Zürich Höngg Frankentalerstrasse / Geeringstrasse Verkehrstechnische Beratung

Datum: 22.10.2014
Projekt: Hoengg
Datei/Version: 141022_Bericht-Hoengg
Seiten: 12
Verfasser: Gerhard Parzinger
(gerhard.parzinger@verkehrsteiner.ch)
Freigabe: Rolf Steiner
(rs@verkehrsteiner.ch)
Copyright: © verkehrsteiner AG 2014

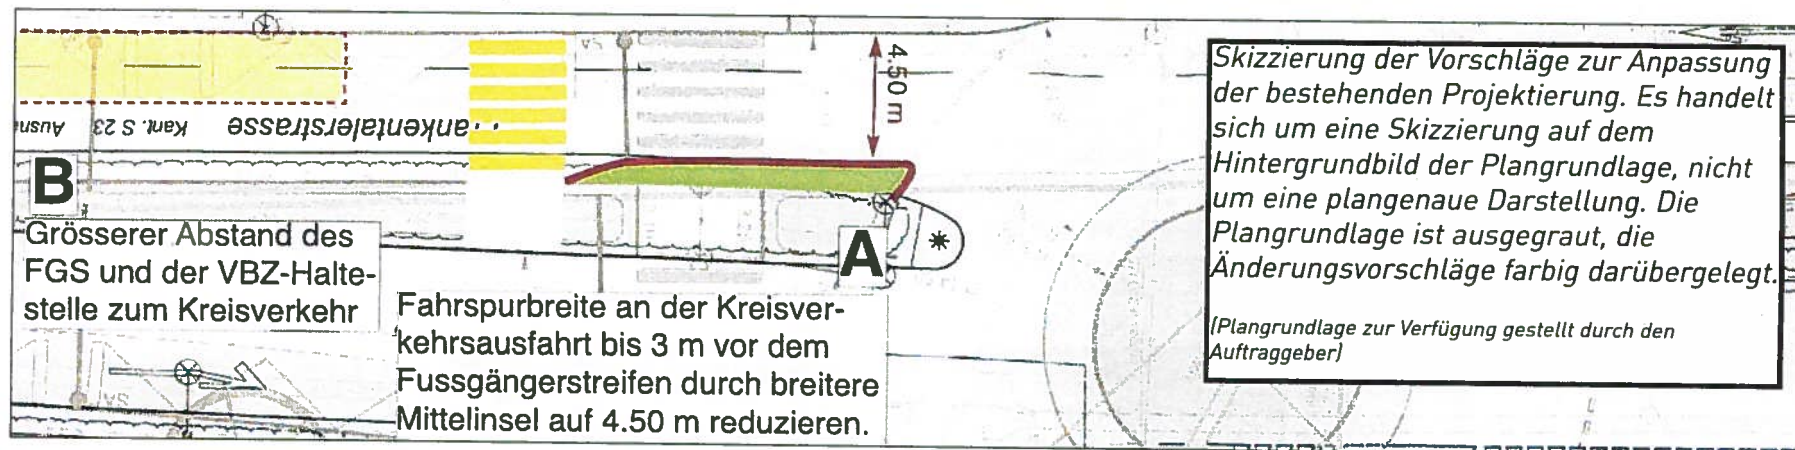
Die Anlage des Kreisverkehrs würde die gegenwärtig noch stark lineare Wirkung der Frankentalerstrasse brechen, was zu einer Verringerung der Fahrgeschwindigkeiten und zu grösserer Achtsamkeit auf einmündenden Verkehr von der Geeringstrasse sowie auf querende Fussgänger führt. Die Überprüfung des Projekts vor Ort und aufgrund der Normen zeigt jedoch in einzelnen Punkten **zwingenden Anpassungsbedarf (A-C)**.

A Die **Fahrbahnbreite der Frankentalerstrasse** im Bereich des projektierten Fussgängerstreifens sollte in jedem Fall gegenüber der bisherigen Projektierung deutlich geringer ausfallen. Die bisher vorgesehene Fahrbahnbreite von knapp 6m erlaubt bei der Kreiselausfahrt die Parallelfahrt von zwei Fahrzeugen (z.B. Bus/ Pw). Dies ist soweit möglich zu verhindern, da solche Parallelfahrten eine starke Gefährdung von über den Fussgängerstreifen querenden Fussgängern zur Folge hätten. Während das eine Fahrzeug anhält, um einem querenden Fussgänger den Vortritt zu gewähren, könnte das andere Fahrzeug ohne Sicht auf den Fussgänger am wartenden Fahrzeug vorbeifahren. Dabei ist zu beachten, dass wegen der Ausnahmetransportroute die physisch befahrbare Fahr-

bahnbreite der Frankentalerstrasse mindestens 4.50 m betragen muss. Die Mittelinsel sollte somit am Kreisverkehrsrand breiter gestaltet werden, um die Fahrbahn für den aus dem Kreisverkehr ausfahrenden Verkehr zu verschmälern. Die Verschmälerung sollte so bemessen sein, dass eine zweispurige Ausfahrt von Motorfahrzeugen aus dem Kreisverkehr verhindert wird. Bis mindestens 3m vor dem Fussgängerstreifen sollte die Fahrbahnbreite nicht mehr als 4.50 m betragen, um ein Überholen bis zum Fussgängerstreifen zu verhindern.

B Die südseitige **Bushaltestelle auf der Frankentalerstrasse** muss entsprechend nach Osten verschoben werden: mindestens um 10 bis 20 m, evtl. auch mehr, falls auch so noch die Schleppkurve von Lkw zum Überholen der haltenden Busse beeinträchtigt wird. Der neu vorgesehene **Fussgängerstreifen auf der Frankentalerstrasse** sollte einige Meter vom Kreisverkehr weg verlegt werden. Bei der derzeitigen Projektierung besteht die Gefahr von Auffahrunfällen. Muss ein aus dem Kreisverkehr ausfahrendes Fahrzeug unverhofft bremsen, wenn Fussgänger über den Fussgängerstreifen queren, führt dies erfahrungsgemäss häufig zu Auffahrunfällen. Für die Fussgänger entspricht auch ein entsprechend verlegter Fussgängerstreifen immer noch der Wunschlinie zur Bushaltestelle.

C Die **bestehende Unterführung** unter der Frankentalerstrasse sollte in ihrer jetzigen Form als Fussgängerunterführung nicht mehr weitergenutzt, sondern wie vorgesehen verschlossen oder komplett zurückgebaut werden. Sie wird wenig genutzt und entspricht in Bezug auf Sicherheit vor Übergriffen nicht den Normen (nur schlecht einsehbar und daher vor allem nachts gefährlich). Aufgrund des projektierten Fussgängerstreifen wird sie zudem ohnehin nicht mehr benötigt.
